**Rapport d'analyse environnementale
pour le projet de correction de courbes et profil avec ajout d'une
voie lente sur la route 169, du km 9,6 au km 13,3, dans la
réserve faunique des Laurentides sur le territoire des
municipalités régionales de comté de
La Côte-de-Beaupré et de Charlevoix
par le ministère des Transports**

Dossier 3211-05-437

Le 19 novembre 2012

FIGURE 2 : DESCRIPTION DU PROJET

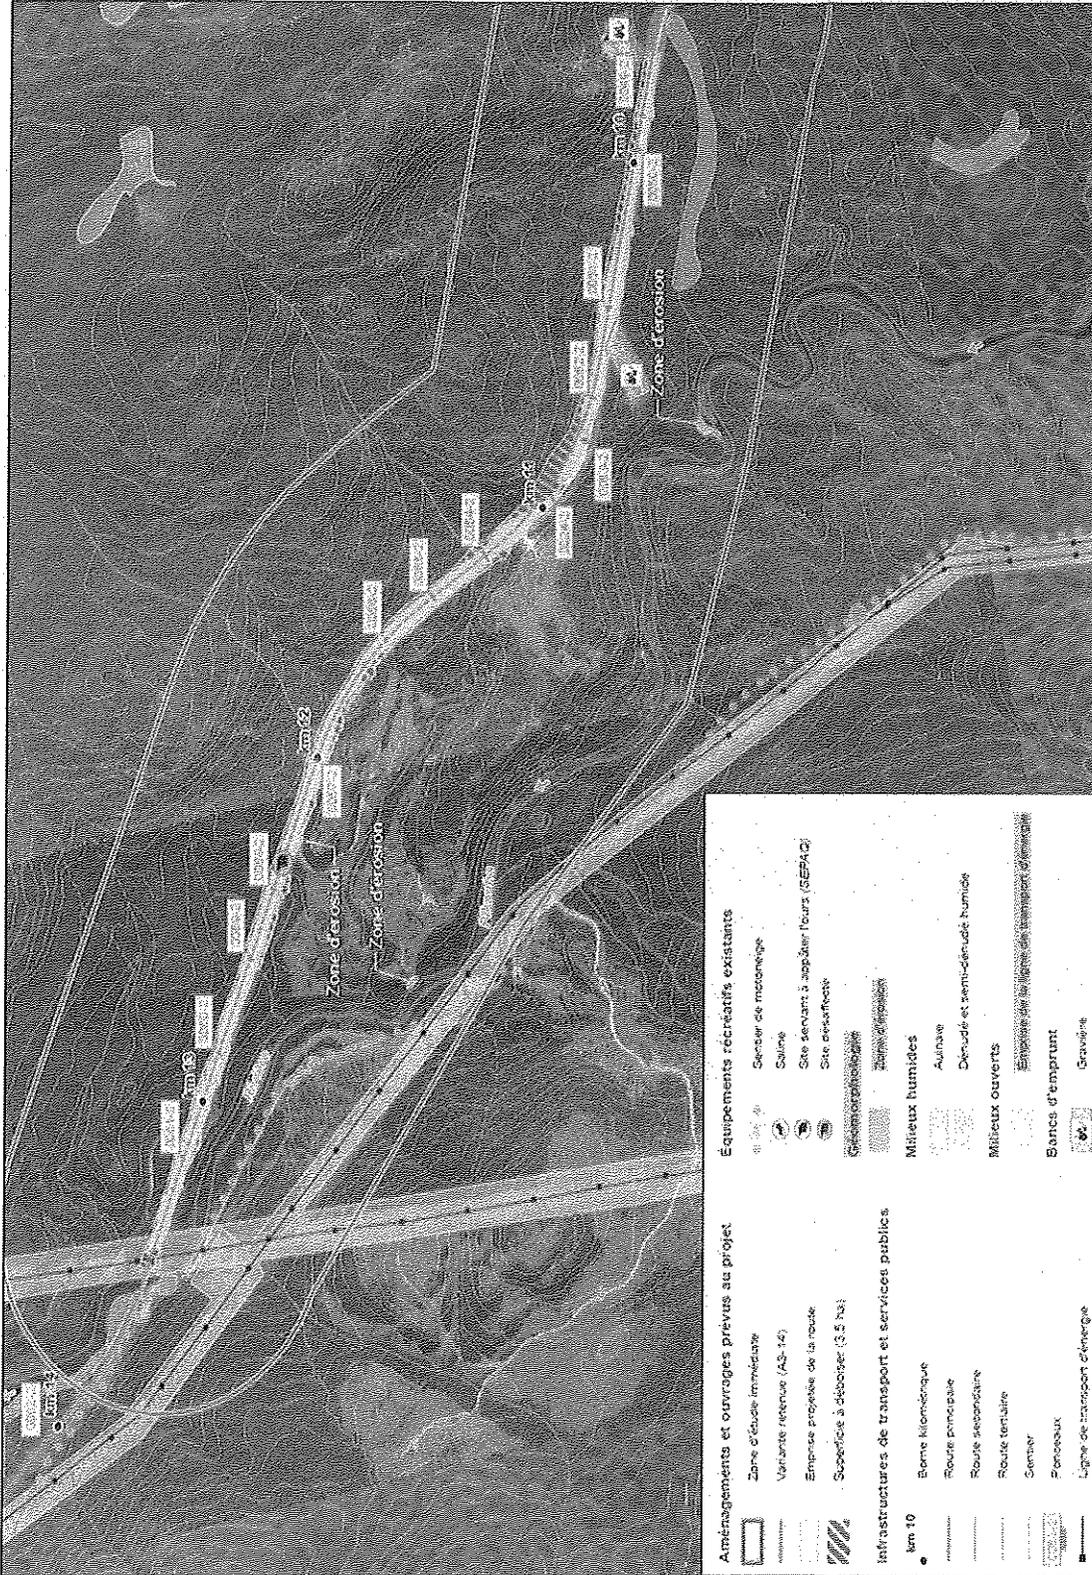
enjeu en raison de la proximité de la rivière Pikauba (voir figure 2) qui abrite l'omble de fontaine et de la présence de sols fins dans la zone qui sera touchée par les travaux.

Dans l'étude d'impact, il est question de quatorze ponceaux (voir figure 2) traversant la chaussée de la route 169 dans la portion du projet (km 9,6 au km 13,3). Plusieurs de ces ponceaux ne sont toutefois pas installés sur des cours d'eau et servent plutôt à assurer un drainage adéquat de la route. En fait, seulement deux cours d'eau permanents sont traversés aux chaînages 11+869 et 11+110. De plus, deux cours d'eau intermittents sont aussi présents à la hauteur des chaînages 12+435 et 9+900. Comme il a été mentionné auparavant, aucun de ces cours d'eau ne constitue un habitat du poisson.
